## ROZHODNUTÍ č. 1

Dopravně inženýrská kancelář, s.r.o., Bezděkova 1668, 500 02 Hradec Králové, IČ:27466868; požádala dne 03.01.2017 o rekonstrukci připojení polní cesty C4 na silnici č.II/329 a polní cesty C5 na silnici č.III/32922 v k.ú. Netřebice, správní obvod města Nymburka.

**Věc: Netřebice – Projekt polních cest C4 (úsek č.1), C5**

**Netřebice – projekt polních cest C4 (úsek č.1) a C5**

Projekt polních cest C4 (úsek č.1), C5 Netřebice  
SITUACE KOMUNIKACE 1:1000

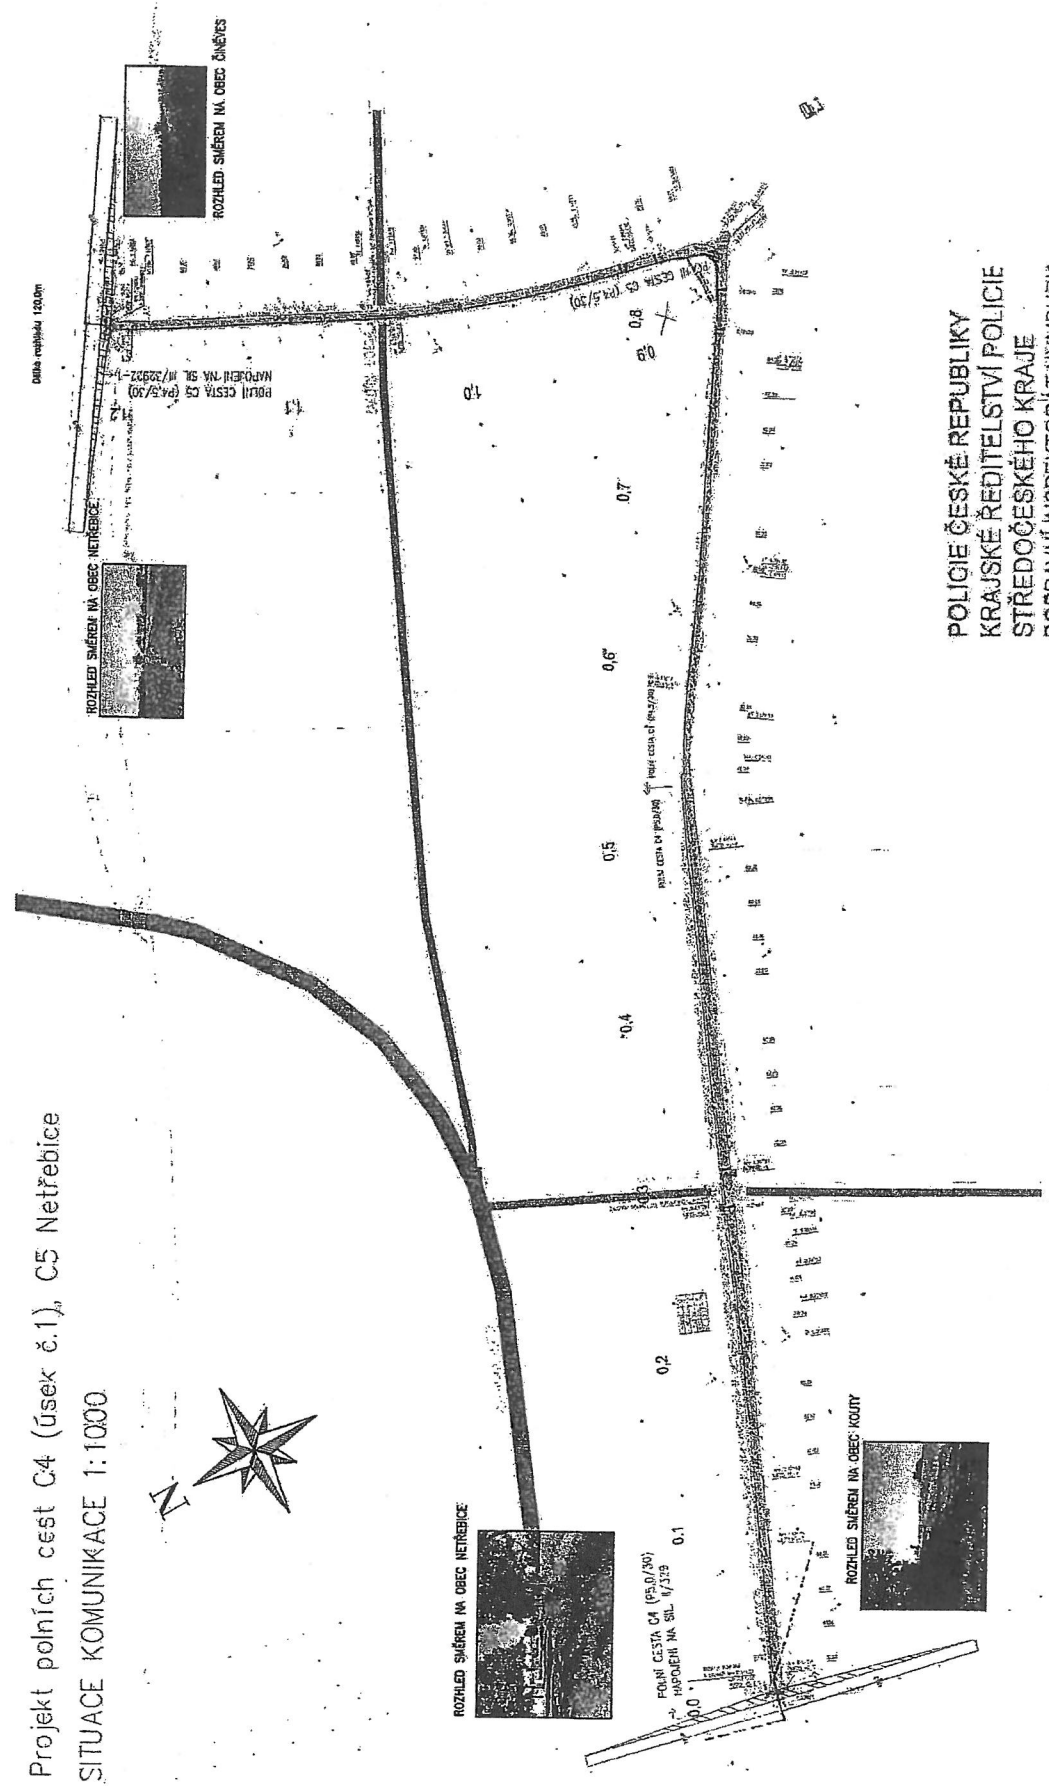
- bude provedena úprava dna a svahů příkopového tělesa pro odtok srážkových vod, zřízeny propustky DN 500, úprava bude provedena v místě stavby propustků a 5,0 m na každou stranu od kraje trouby propustku

- u čel propustků bude provedeno opevnění lomovým kamenem s uložením do betonového lože a vyspárováno cementovou maltou
- napojení polních cest bude provedeno na zaříznutou hranu silnice II/329 a III/32922

- spára mezi povrchy bude ošetřena pružnou asfaltovou zálivkou
- u nepevněného povrchu (krajnice) bude stávající kryt odfrézován v šíři cca 0,5 m a tl. 50 mm v celé délce napojení, doplněna konstrukce vozovky a položena nová vrstva ACO 11, tl. 50 mm, spára mezi povrchy bude ošetřena pružnou asfaltovou zálivkou

- vlivem stavby nesmí dojít k narušení odtokových poměrů sil. II/329 a III/32922 a bude zachován jízdní profil těchto komunikací
- vlastník polních cest bude zajišťovat řádnou údržbu celého připojení včetně propustků

- Budou zřízeny výhybny pro vyhnutí vozidel v souladu s ČSN 73 6109.
- V místě připojení na silnici č.II/329 a na silnici č.III/32922 budou čela mostku zkosena pod úhlem min. 45° z důvodu bezpečnosti a bude umístěno DZ č.Z11c a Z11d.
